Bureau  
d'audiences  
publiques sur  
l'environnement

Rapport 220

**Projet d'aménagement de la promenade  
Samuel-De Champlain entre le pont  
Pierre-Laporte et la côte de l'Église à Québec**

Rapport d'enquête et d'audience publique

Figure 1 Le projet d'aménagement de la promenade Samuel-De Champlain entre le pont Pierre-Laporte et la côte de l'Église à Québec

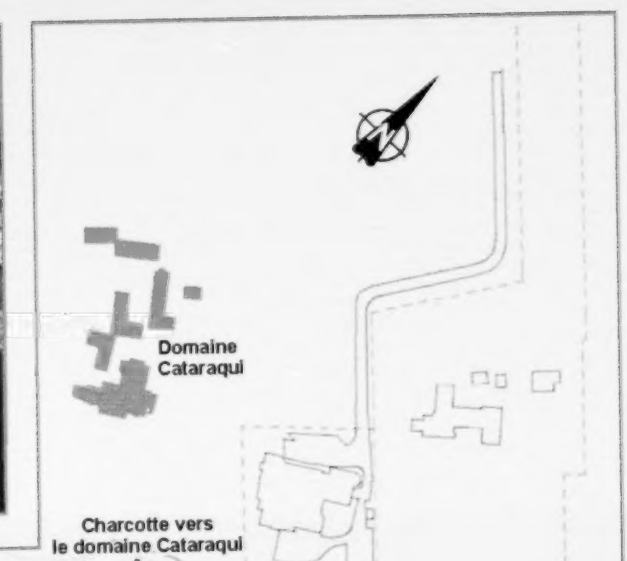
Pour permettre les traversées, le promoteur propose quatre feux de circulation accompagnés de traverses de piétons ainsi que deux feux sur demande pour piétons (figure 1). Les automobilistes pourraient entrer ou sortir du boulevard à quatre endroits alors que les piétons et les cyclistes pourraient le traverser à six endroits. Entre ces endroits, le terre-plein serait aménagé de manière à dissuader les traversées (M<sup>me</sup> Diane Simard, DT1, p. 23).

Le promoteur n'a pas prévu non plus de stationnement à proximité immédiate du parc. Les places de stationnement les plus rapprochées seraient situées du côté nord du boulevard, à une vingtaine de mètres de la traverse de piétons (figure 1). Il reconnaît que le temps prévu pour laisser traverser les piétons à cet endroit serait insuffisant pour le transport des kayaks et ajoute que, de toute façon : « on ne voudrait pas que les gens traversent le boulevard avec des kayaks » (M. Réal Lestage, DT2, p. 54).

Les espaces publics rattachés à la promenade se retrouveraient distribués de part et d'autre du boulevard Champlain (figure 1). Or, bien que réaménagé, ce boulevard demeurerait une artère passante et, pour des raisons de sécurité, sa traversée

**Figure 2 Les modifications proposées du profil du boulevard Champlain**

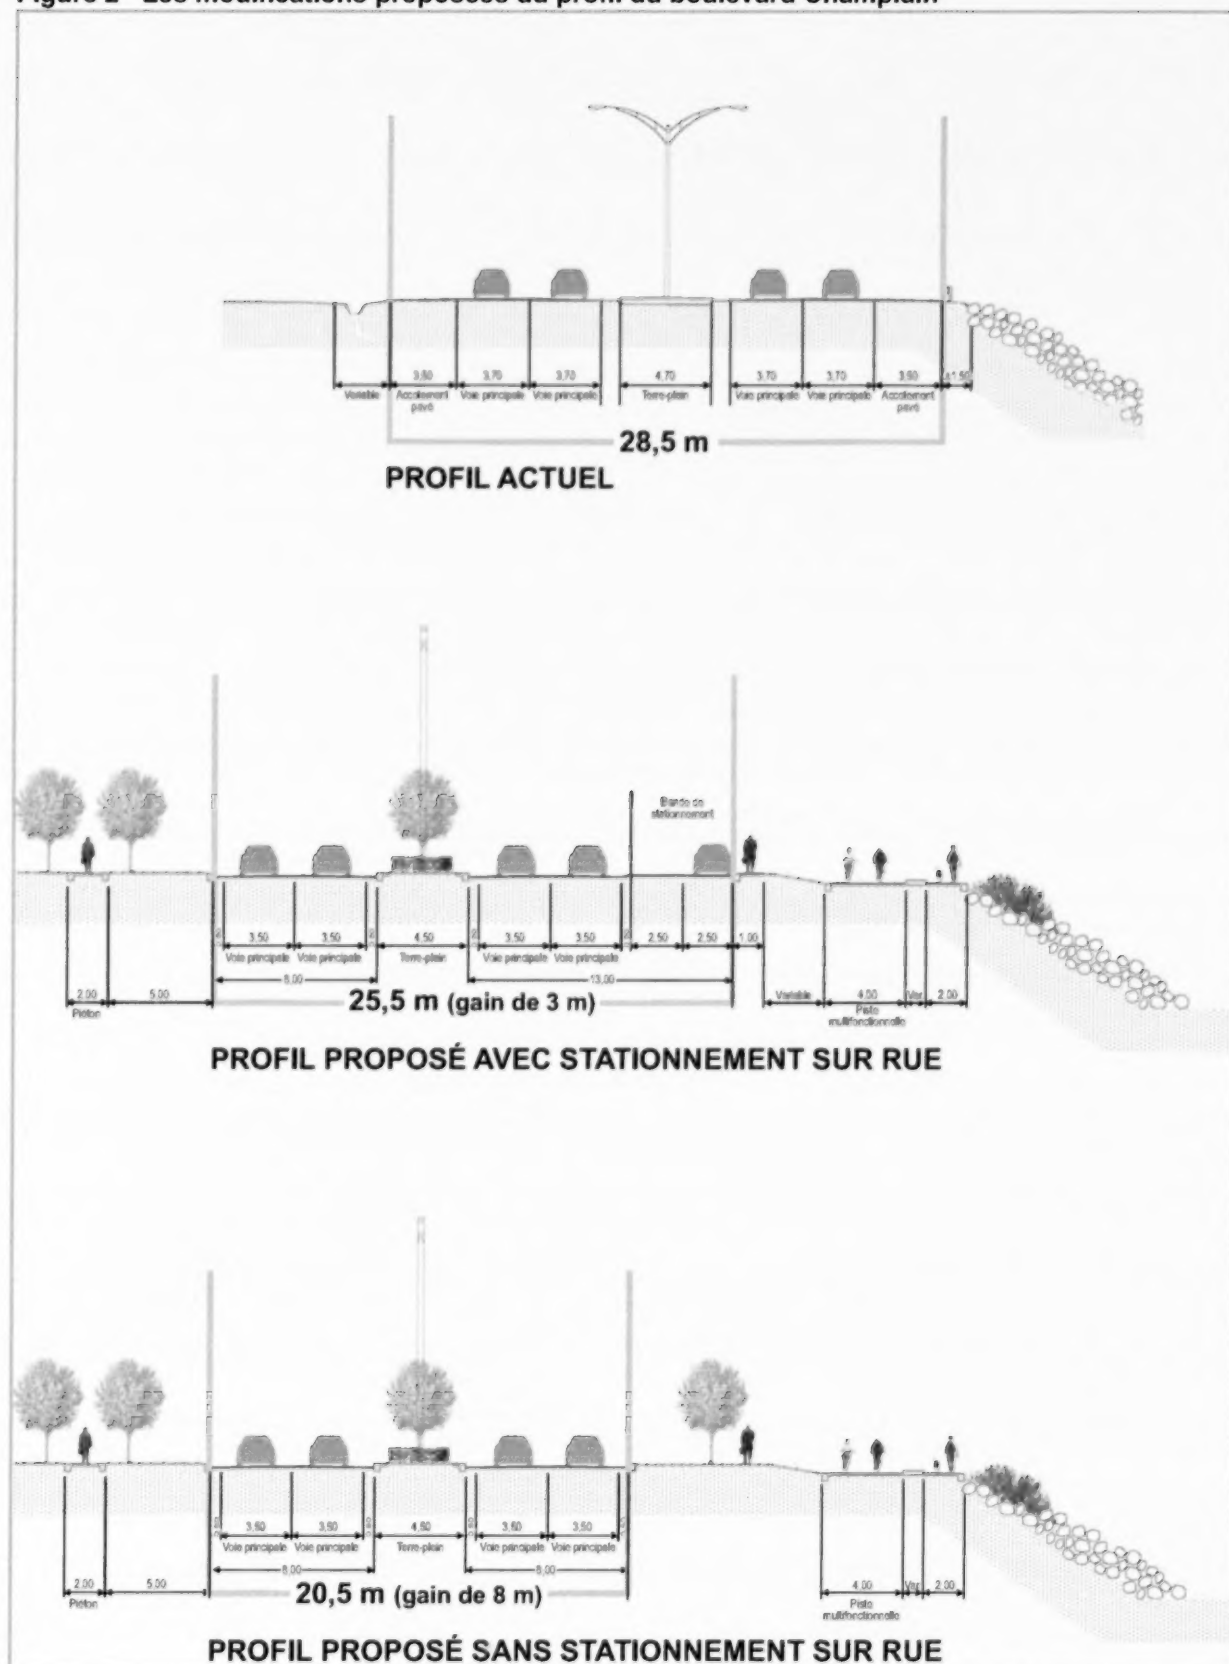
Occupant près de 30 m de largeur, le boulevard Champlain marque profondément le paysage littoral (figures 1 et 2). Il sert de voie d'accès stratégique pour le port de Québec, la colline parlementaire et le Vieux-Québec. Dans la zone du projet, sa configuration l'apparente davantage à une autoroute qu'à un boulevard (DA9, p. 17 ; PR3.1, p. 3). En modifiant le tracé du boulevard, le projet permettrait de créer des espaces littoraux. Toutefois, l'accès à ces espaces et leur usage public seraient problématiques si le boulevard conservait son caractère autoroutier. À cet effet, le rapport des consultations tenues en 2000 par la Commission de la capitale nationale du Québec (CCNQ) concluait :

Par ailleurs, les plans de l'îlot ralentisseur indiquent qu'il occuperait une largeur de près de 40 m (DA21). Or, à cet endroit, la largeur disponible entre le sommet de l'enrochement riverain et la base du talus rocheux de la falaise n'excède guère une trentaine de mètres. Dans ce secteur, la falaise étant particulièrement fragile et propice aux décrochements rocheux, il pourrait s'avérer difficile de déplacer les voies vers le nord de la manière proposée (PR3.1, p. 14). La commission comprend que le plan déposé est préliminaire et que le tracé de l'îlot reste à optimiser. Tout en tenant compte des contraintes physiques du lieu, il importe néanmoins de s'assurer que l'aménagement routier procurerait bien l'effet ralentisseur recherché.
